Pratica assoggettabilità

Oggetto: Pratica C.U.P. 8151 Verifica di assoggettabilità a VIA SOL Gas Primari srl– Controdeduzioni alle osservazioni formulate da “La Fabbrica srl”

OGGETTO : Chiusura istruttoria preliminare fase **NOF** relativa al Rapporto di Sicurezza dello stabilimento della SOL Gas Primari Srl sito in via Firmio Leonzio n. 2, Salerno, ai sensi dell'art. 17 comma 2, del Decreto Legislativo 105/2015.

Figura 1: Indicazione dei manufatti da demolire per installazione LNG

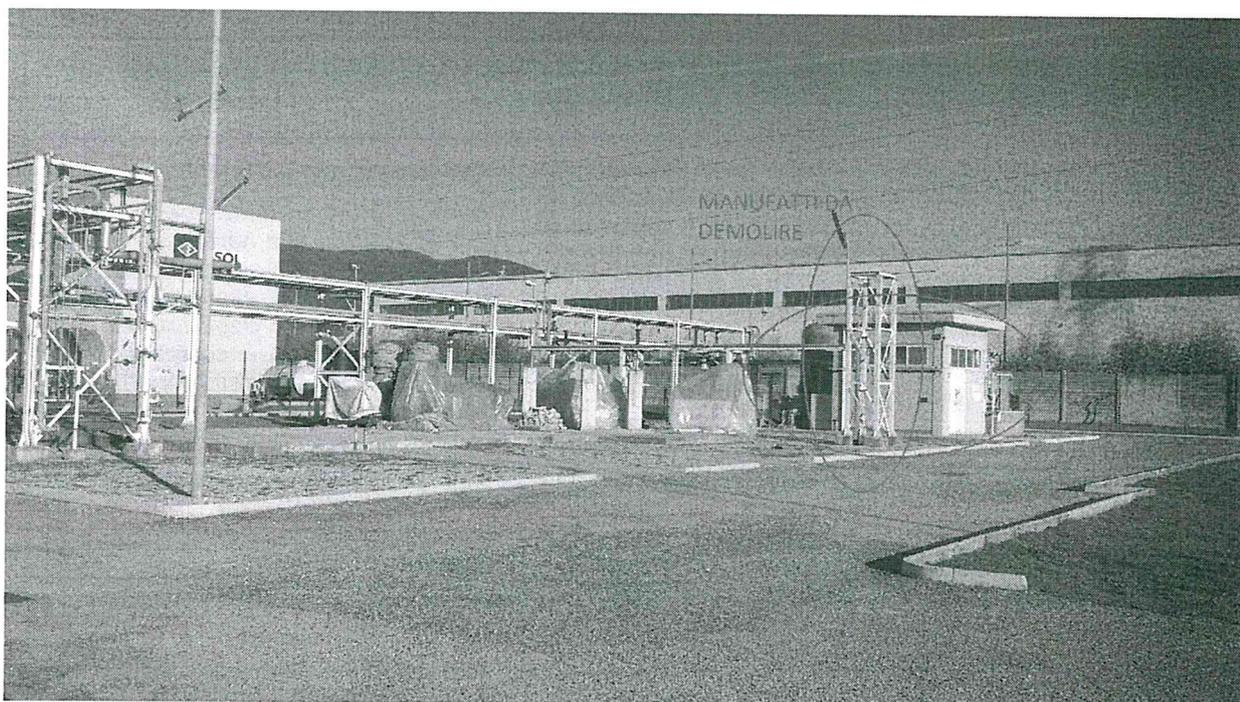
Contenuto Allegato IV bis	Rilievo di La Fabbrica srl	Controdeduzione di SOL
1. Descrizione del progetto, comprese in particolare: a) la descrizione delle caratteristiche fisiche dell'insieme del progetto e, ove pertinente, dei lavori di demolizione; b) la descrizione della localizzazione del progetto, in particolare per quanto riguarda la sensibilità ambientale delle aree geografiche che potrebbero essere interessate.	Non sono menzionate le attività di demolizione	<i>Le attività di demolizione sono menzionate nella Relazione Tecnica e sono di entità assolutamente trascurabile, come risulta evidente dalla documentazione fotografica dell'area, riportata di seguito. Si tratta infatti di demolire esclusivamente le strutture cerchiata nella documentazione fotografica.</i>
	Non è individuata la durata, frequenza e reversibilità di un eventuale impatto	<i>Nello Studio Preliminare Ambientale è evidenziato che le conseguenze ambientali di un eventuale impatto non ci sono o sarebbero al massimo di tipo reversibile.</i> <i>Le sostanze che in caso di evento incidentale possono essere rilasciate infatti sono:</i> - Ossigeno, azoto, argon: trattasi di gas già naturalmente contenuti nell'aria, in quanto suoi principali componenti. - GNL: non presenta caratteristiche di pericolo per la salute e per l'ambiente. Un suo rilascio è ipotizzabile solo in caso di evento incidentale e comunque,

Contenuto Allegato IV bis	Rilievo di La Fabbrica srl	Controdeduzione di SOL
		<i>allo scopo di minimizzare il rilascio della sostanza, è previsto che un serbatoio venga sempre mantenuto vuoto per effettuare operazioni di travaso di emergenza, come comunicato anche a Comitato Tecnico Regionale.</i>
<p>2. La descrizione delle componenti dell'ambiente sulle quali il progetto potrebbe avere un impatto rilevante.</p> <p>3. La descrizione di tutti i probabili effetti rilevanti del progetto sull'ambiente, nella misura in cui le informazioni su tali effetti siano disponibili, risultanti da:</p>	<p>Necessità di visionare le risultanze del Comitato Tecnico Regionale al fine di valutare gli impatti ambientali</p>	<p><i>Osservazione non in linea con il processo di valutazione di assoggettabilità definito all'art. 19 D.Lgs. 152/2006 e s.m.i.</i></p> <p><i>Si vedano anche le risposte ai punti precedenti 4.2 e 4.3</i></p>
